Anlage 1 zur Niederschrift über die Sitzung des  
Ausschusses für Stadtentwicklung  
vom 03.05.2022

## Radverkehrskonzept Beckum

Stellungnahme zu Fraktionsanmerkungen | Beckum | 03.05.2022

## Variante 2: Schutzstreifen + einseitiger Parkstreifen (Neubeckumer Straße)

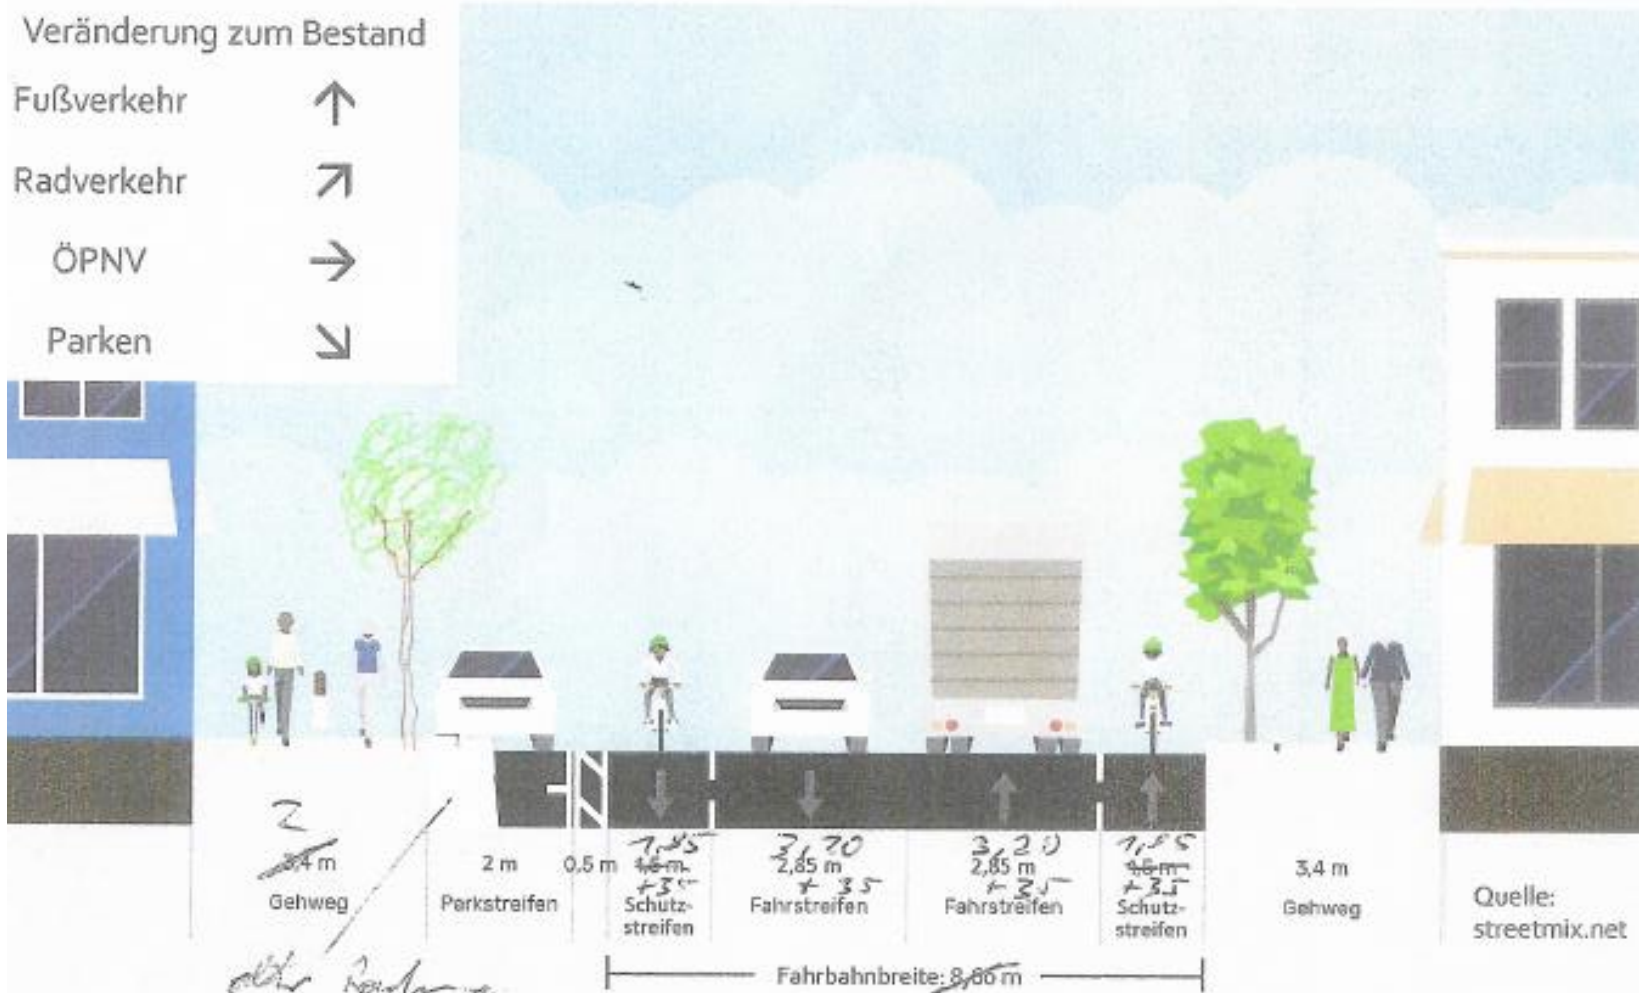
*Für die Neubeckumer Straße schlagen wir die Variante 2 zur Realisierung vor. Die Umsetzungsempfehlung auf Seite 56 zur Neubeckumer Straße sollte durch eine neue Empfehlung wie folgt ersetzt werden: „Die Variante 2 sollte für die Neubeckumer Straße realisiert werden um diese Maßnahme schnellstmöglich mit einer Testphase als Pilotprojekt zu realisieren“. Zu diesem Punkt haben wir im letzten Ausschuss ausführlich Stellung genommen. Wir sehen die Variante 2 als bessere Variante an und wir brauchen eine breite Akzeptanz in unserer Bürgerschaft zur Realisierung dieser Maßnahme. Nur so können wir nach Ansicht der FDP-Fraktion schnell ein Pilotprojekt an den Start bringen. Eine Kombination von Variante 1 mit der Variante 2 lehnen wir ab. Als FDP-Fraktion stellen wir zudem eine weitere Variante für eine spätere mögliche Umbauvariante nach der Testphase an der Neubeckumer Straße zur Diskussion, welche wir in der Anlage als Variante 3a bezeichnen. Der Gutachter möge zu dieser Variante im dafür zuständigen Ausschuss bitte eine Stellungnahme abgeben.*

- Grundsätzlich sind beide Varianten umsetzbar und entsprechen Stand von Wissenschaft und Technik - ob der fachlichen Empfehlung gefolgt wird, obliegt Kommunalpolitik
- Lösungsvorschlag aus Skizze (Anlage Variante 3a) kann aus fachlicher Sicht nicht empfohlen werden:
  - Verbleibender Gehweg (2,00 m) entspricht nicht den Anforderungen an Barrierefreiheit\*
  - Bei Neubau der Straße sollten Anforderungen an Veloroute mit besonderer Priorität umgesetzt werden (mindestens Anlage eines Radfahrstreifens, bestenfalls getrennt vom Kfz-Verkehr)
- **Mögliche Ergänzung: Zusätzliche Variante „Neubau Neubeckumer Straße“**
- Allerdings ist nicht bekannt, dass Straßenbaulastträger grundlegende Sanierung vorsieht, daher Umsetzbarkeit in 10-15 Jahren sehr unwahrscheinlich

# FDP 6

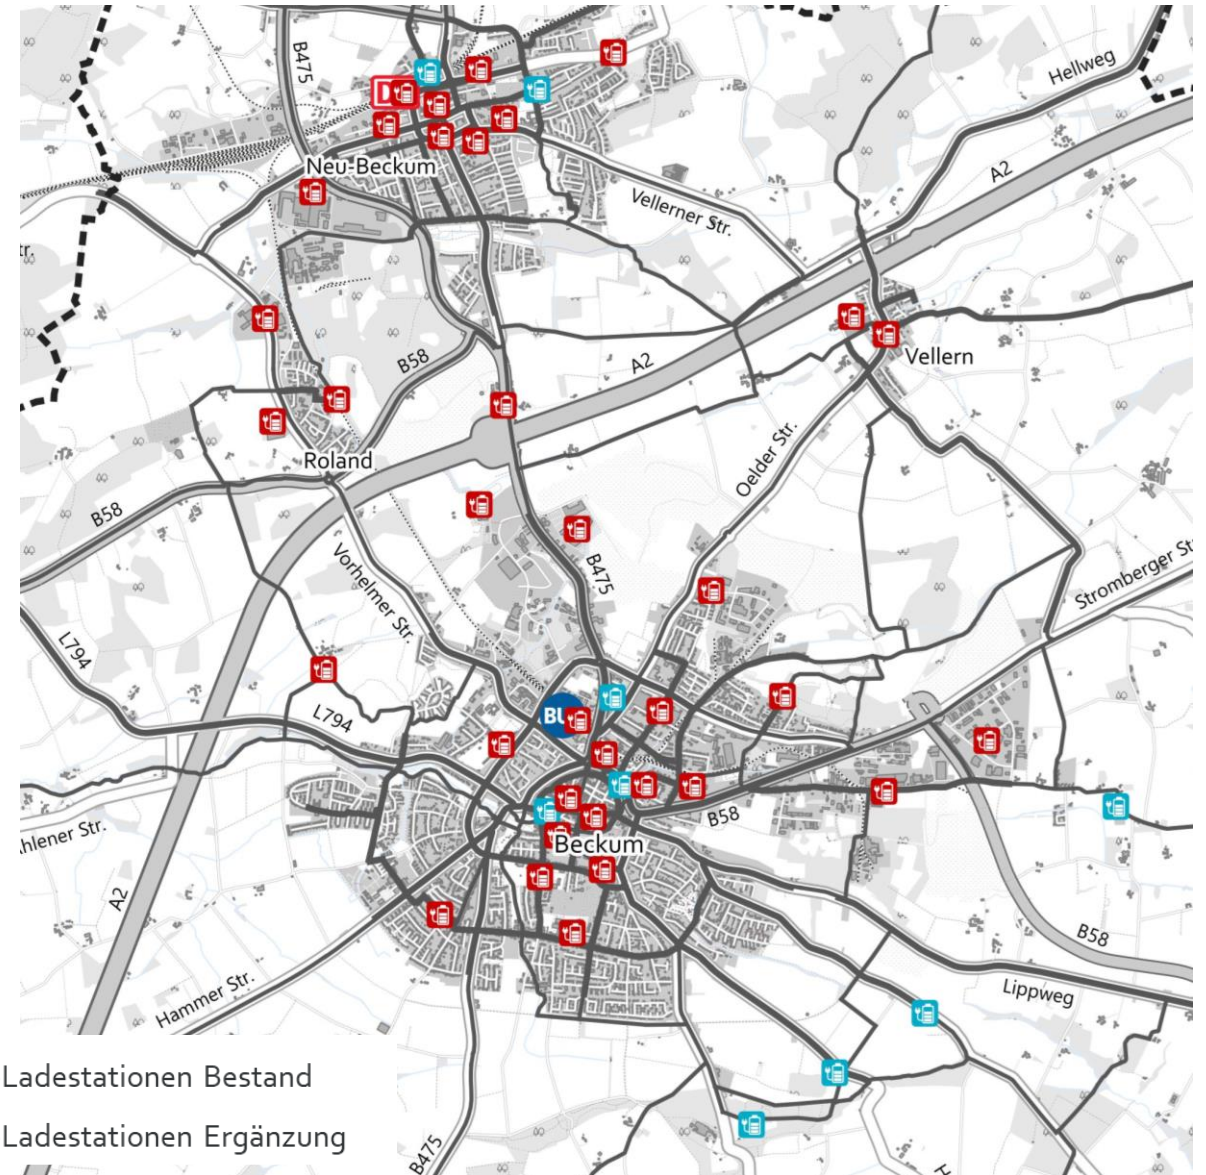
*Für E-Bikes schlagen wir vor weitere Standorte für Ladestationen zur Umsetzung mit aufzunehmen. Wir schlagen hiermit konkret weitere Standorte vor: Busbahnhof Beckum, Freibad Neubeckum, Freibad Beckum, Hallenbad Beckum, Tutenbrocksee, einen zentralen Standort in Vellern und einen Standort am Rolandsee.*

- Im Konzept sind mögliche Standorte dargestellt
- Liste ist nicht abschließend und auch zukünftig offen für Ergänzungen
- **Mögliche Ergänzung: Anmerkungen übernehmen**
